Communauté de Communes Cœur de Beauce

**Avis hydrogéologique préalable à la réalisation d'un forage d'alimentation en eau potable
à Toury Eure et Loir
par**

D. CHIGOT

Hydrogéologue agréé en matière d'eau et d'hygiène publique pour le département d'Eure et
Loir

Figure 4 : Coupe géologique et technique du forage F1 avant réhabilitation (Infoterre 2025)

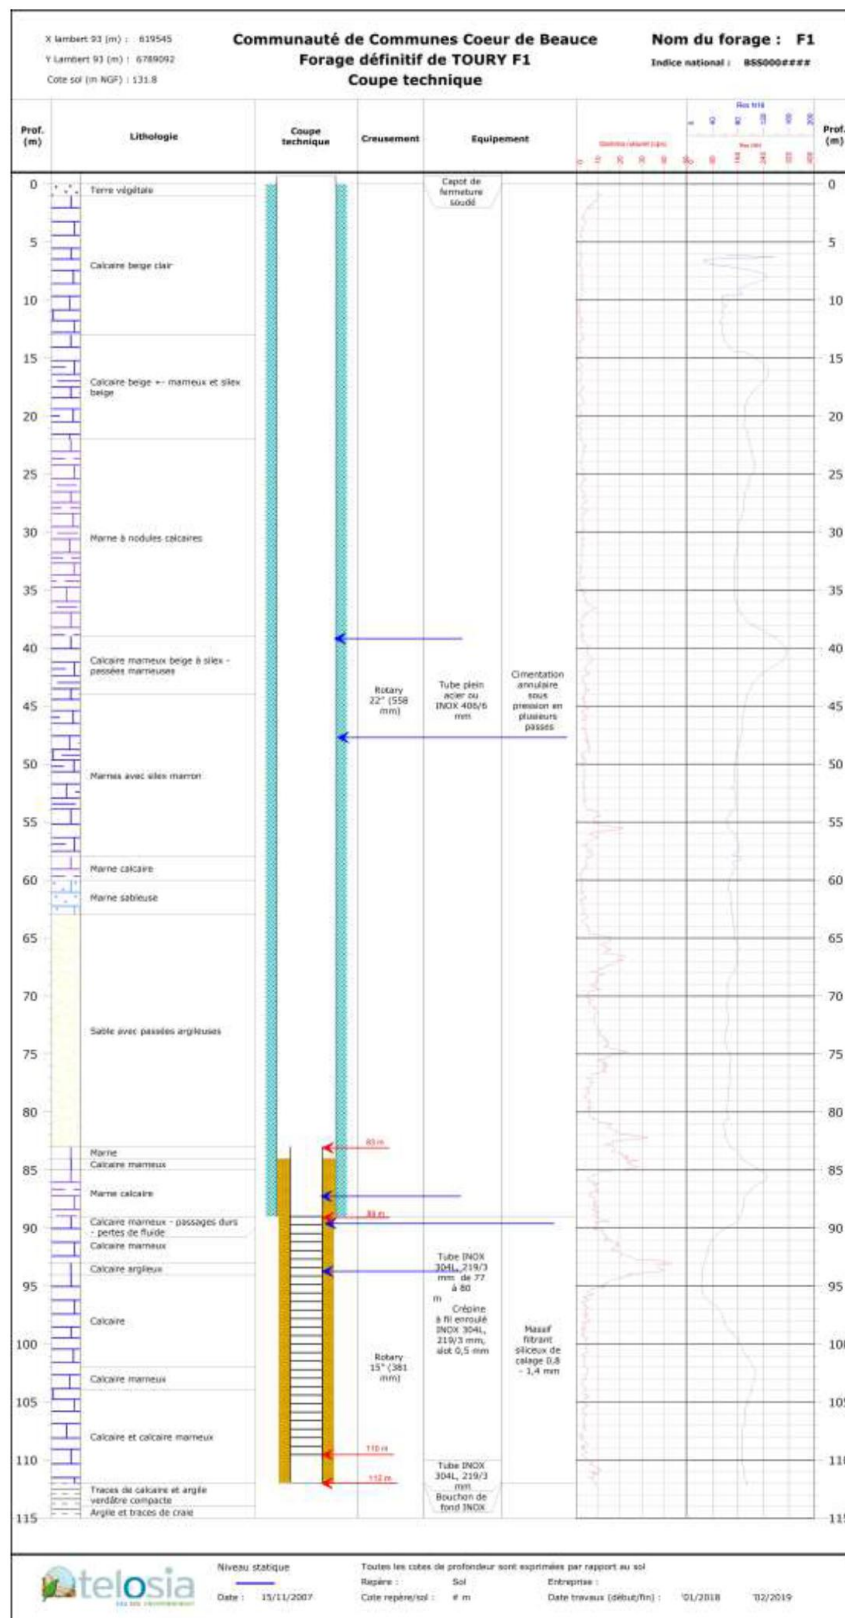
Le mur des Sables a été rencontré à 83 m de profondeur sur E1 (cote 17 15) à 76 m de

des cuttings (déblais de forage) et la vitesse d'avancement pour déterminer exactement le toit et le mur des Sables.

Il en sera de même pour les couches inférieures. Il a été rencontré une perte à 90 m sur le forage F1 proche du toit des Calcaires de Brie.

Compte tenu des écarts rencontrés dans les différents ouvrages, il serait préférable de réaliser une reconnaissance en petit diamètre et d'effectuer un contrôle par diagraphie (gamma-ray, résistivité).

La diagraphie réalisée sur le F1 ne permet pas d'identifier de niveau imperméable conséquent entre le sol et le toit des Sables de Fontainebleau.

Le premier niveau identifiable est faiblement argileux (30 cps/s) se situe entre 80 et 85 m de profondeur. Ce niveau pourrait correspondre à la Molasse d'Etrechy.

Le second niveau se situe entre 92 et 94 m. il est décrit comme calcaire argileux.

Figure 6 : Conception du projet de forage (ASTREE novembre 2025)

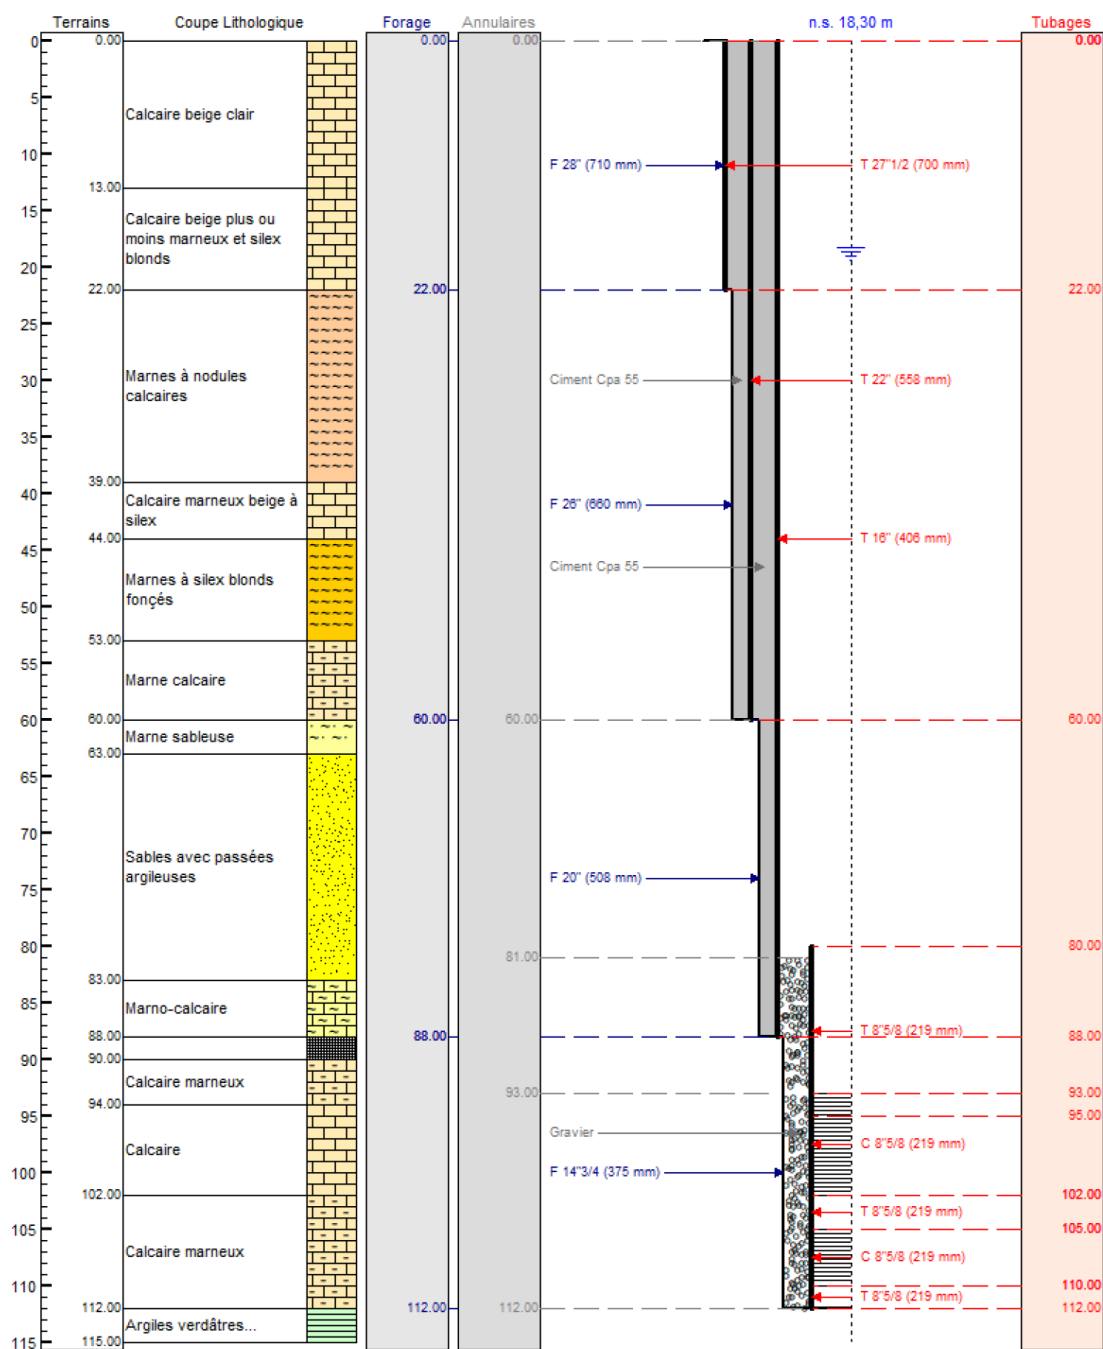
Un premier tube sera posé sans cimentation jusqu'à 22 m pour isoler les éventuelles fractures dans le Calcaire de Pithiviers.

Un second tube sera posé et cimenté jusqu'au toit des Sables de Fontainebleau permettant d'isoler les Calcaires d'Etampes. Ce tube devra être cimenté sous pression. Il est possible que le ciment ne remonte pas au jour à cause des fractures rencontrées dans les Calcaires d'Etampes. La cimentation pourra être complétée en gravitaire.

Il est prévu d'encrer un tube à 88 m juste au dessus de la zone de perte rencontrée sur le forage F1. Ce tube devra être cimenté sous pression jusqu'à la surface.

Il est prévu de forer le réservoir en 375 mm. Le choix de la méthode appartient au maître d'ouvrage. Toutefois la foration en circulation inverse éviterait de trop solliciter les fractures et permettrait un léger développement en phase de creusement.

Il est prévu un équipement en 219 mm, ce qui donne un espace annulaire de 78 mm.

Il peut être également envisagé de poser un tube en 6" (152 mm) pour augmenter la taille du massif de graviers.

La diminution de la crépine va entraîner une baisse de rendement de l'équipement. Une crépine à fil enroulé en diamètre 219 mm peut laisser passer un débit de 16 m³/h (slot 0,7 mm) et de 19 m³/h (slot 1 mm). Pour un diamètre de 152 mm, les débits sont de 12 m³/h slot 0,7 mm) et de 15 m³/h (slot 1 mm) (Rapport BRGM 79 SGN 167, données technique Sluwa).

La dimension des ouvertures prévue par le bureau d'étude ASTREE est de 0,85 mm.

Selon le diamètre choisi, le débit sera de l'ordre de 13 m³/h/m pour une crépine en 152 mm ou 17,5 m³/h/m pour un diamètre de 219 mm.

Il est prévu un tube d'extension de 8 m (de 80 à 88 m). Afin de ne pas avoir de crépine directement sous le pied de tubage du tube masquant les sables de Fontainebleau, Le bureau d'étude prévoit le début des crépines à 93 m, ce qui permet de limiter les entrées directes de sables vis à vis des crépines (si la fracture principale se situe à ce niveau).

Il est prévu également un tube plein de 3 m intercalé dans les crépines. La pose de ce tube n'a pas beaucoup d'intérêt et il serait préférable de tout mettre en crépine.

Il est prévu un tube décanteur de 2 m. Il serait préférable de mettre un tube d'une longueur plus importante (6 m).

Il n'est pas fait mention de la granulométrie du massif de gravier. Il devra être dimensionné en fonction de la granulométrie des sables et de l'ouverture des crépines.

Compte tenu du slot retenu par le bureau d'étude 0,85 mm, il peut être envisagé un massif de gravier de dimension 1-2,5 mm ou équivalent. **Même lavés les graviers peuvent comporter des fractions plus fines que la granulométrie annoncée, il peut être envisagé de remplacer le massif de gravier par des billes de verre. Les billes de verre offre moins de perte de charge, et sont bien calibrées.**
